再処理施設 廃棄物管理施設 MOX燃料加工施設

設工認申請に係る対応状況

令和3年8月19日

第1回設工認申請における耐震再評価結果

燃料加工建屋の直下PS検層データ及び
直下地盤モデルのS波速度構造

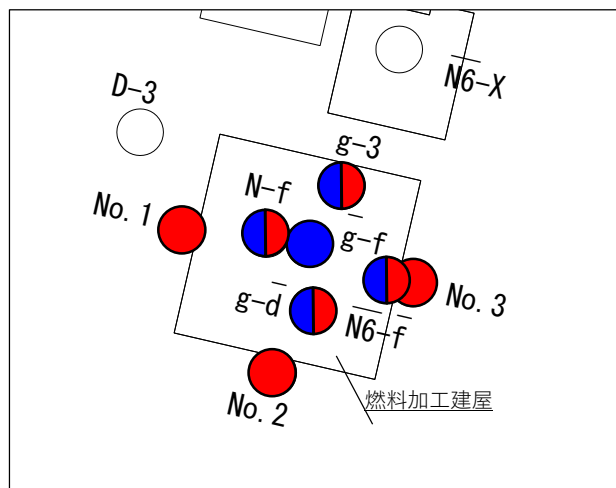
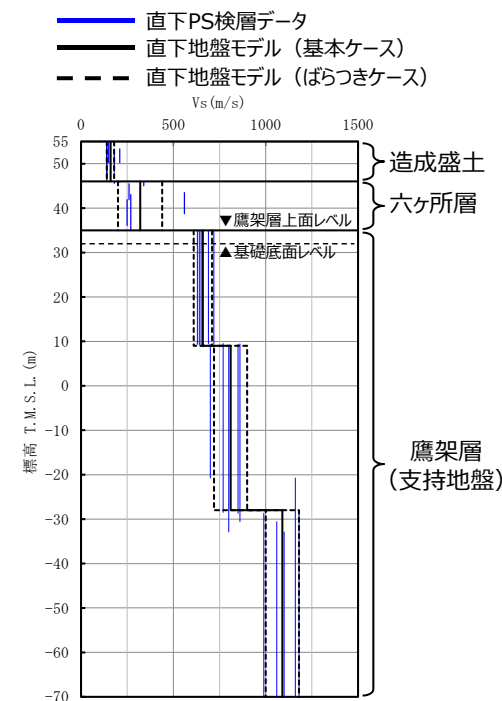
No.	審査会合日	指摘事項	対応方針
1	2021.3.15	エリアごとの平均的な地盤物性値に基づく地盤モデルを用いる場合は、その妥当性の説明ロジックとして、その地盤モデルを入力地震動の評価に用いても安全上支障がないこと、設計用地震力の設定において施設への影響評価も含めて地盤のばらつきが適切に考慮されていることの観点で整理すること。	エリアごとの平均的な物性値に基づく地盤モデルに加え、各建物・構築物の直下PS検層データを用いた耐震評価を実施する方針とする。
2	2021.3.15	データの拡充にあたっては、各エリア内で得られた調査結果を詳細に示したうえで、地下構造が同様な速度構造であること、PS検層結果と地盤モデルのばらつき範囲の関係性、地表付近でPS検層結果のデータが得られていない部分の扱いについて説明すること。	各エリア内において速度構造が建屋位置ごとに相違していることから、各建物・構築物の直下PS検層データを用いた耐震評価を実施する方針とする。
3	2021.4.13	第1回申請対象施設である安全冷却水B冷却塔についても近傍データに基づき整理すること。また、他の建物・構築物に対しても第1回申請において示す基本的な方針との関係を踏まえて必要な説明をすること。	安全冷却水B冷却塔について、近傍のPS検層データを用いた耐震評価を実施する方針とする。
4	2021.4.13	直下もしくは近傍の直下PS検層データが複数得られている場合について、直下地盤モデルとしてばらつきを考慮するのか、ロジックを整理し根拠を明確にして説明すること。	直下PS検層データが複数得られている建物・構築物については、そのデータのばらつきを考慮した耐震評価を実施する方針とする。
5	2021.4.13	表層地盤を敷地全体のモデルとして扱い、そのデータのばらつきの影響評価について、地盤ばねの剛性を変化させた場合の検討として行うのであれば、 $\pm 1\sigma$ を超えるデータがあることに留意すること。	各建物・構築物の直下PS検層データによれば、速度構造設計用地盤モデルに考慮しているばらつき幅を超えるものがあることから、各建物・構築物の直下PS検層データを用いた耐震評価を実施する方針とする。

- 燃料加工建屋の直下地盤モデルの速度構造については、支持地盤及び表層地盤ともに、複数の燃料加工建屋の直下PS検層データに基づき設定した。
- ひずみ依存特性については、支持地盤及び表層地盤の両方に対して設定することとし、各孔における速度境界間を占める主な岩種に対応するように、岩種ごとの繰返し三軸圧縮試験結果に基づき設定した。
- 地盤物性のばらつきケースについては、複数の直下PS検層データに基づく平均値 $\pm 1\sigma$ を考慮した。

飛来物防護ネットの支持架構の設置場所(配置制約)

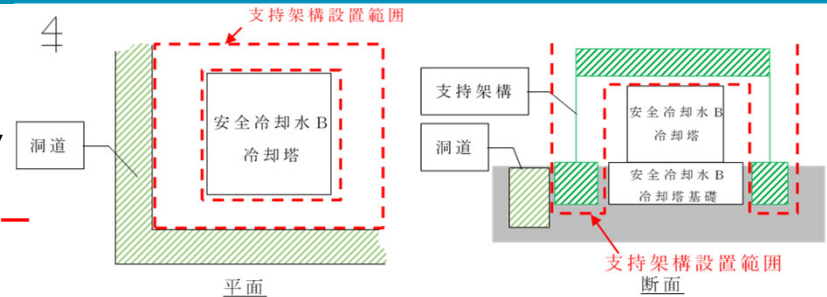
No.	審査会合日	指摘事項	対応方針
1	2021.7.26	①飛来物防護ネットの上部構造と基礎の耐震評価の全体体系について説明すること。 ②座屈拘束ブレースの設計方針、目的・採用理由、配置の考え方、解析モデルの扱い、評価方法について説明すること。 ③質点系モデルと3次元フレームモデルでの弾塑性の応答解析結果を比較し、部材レベルで妥当性及び保守性を示すこと。 ④材料物性のばらつきの扱いについて示すこと。	①全体の評価体系の流れがわかるフローを示す。 ②座屈拘束ブレースの採用理由や配置の考え方などを示す。 ③座屈拘束ブレースの荷重時刻歴、履歴ループ、周辺部材の荷重を比較することにより、質点系モデルが妥当であることを示す。 ④設計体系の中で材料物性のばらつきの考慮方法を示す。

- 飛来物防護ネットは、地下の洞道や周辺構造物を避けつつ、既設冷却塔を囲むように配置
- 基礎は鉄筋コンクリート造、鷹架層に打込んだコンクリート杭により支持、冷却塔の基礎とは独立

⇒ 配置制約の中で接地性を確保するために、「座屈拘束ブレース」を採用し、地震荷重低減（転倒モーメント約4割減）

有効応力解析概要図

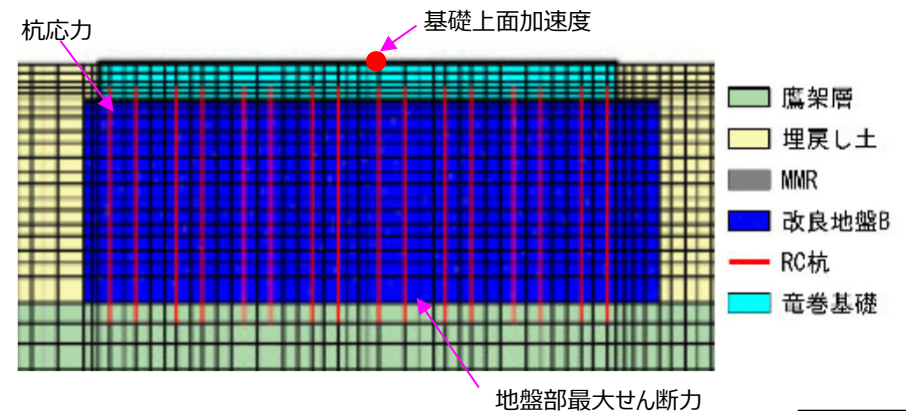
9	2021.7.26	地盤液状化による想定事象に対する確認が網羅できていることを示すこと。	耐震設計全体の流れを整理することで地盤液状化にて想定すべき事象が網羅出来ていることを整理した。
10	2021.7.26	有効応力解析における評価条件の妥当性及び結果の保守性についても説明を行うこと 有効応力解析を用いた評価及びその他手法を用いた評価について妥当性を示すこと	有効応力解析の解析方針について整理した。なお、解析結果及び保守性については、別途整理する。

飛来物防護ネット架構は液状化対策として杭周辺の地盤改良を行っている。ただし、地盤改良側方の埋戻し土については液状化の可能性があることから、液状化に対する影響評価を実施する。液状化の影響評価に際しては、過去の液状化時の被害事例から抽出した影響因子（下記①～⑥）に対して、杭基礎の支持機能が維持されていることを確認する。

- 解析モデルは、杭基礎と地盤の相互作用を考慮した2次元FEMとし、埋戻し土、改良地盤、鷹架層、MMR、冷却塔基礎、ネット架構の基礎梁、杭をモデル化する。また、上部構造は基礎重量割増にて考慮する。
- 液状化対象層は埋戻し土とし、液状化試験結果に基づき、液状化強度曲線を設定する。また、液状化強度に大きく起因している粒形加積曲線、細粒分含有率、N値を比較することで液状化試験で得られた結果が再処理事業所内のボーリング結果に対して代表性・網羅性があることを確認する。
- 地下水位は地表面とする。
- 解析結果として、杭応力、地盤部最大せん断力、基礎上面加速度を用いて影響評価を実施する。
- 解析プログラムは、「FLIP」とする。
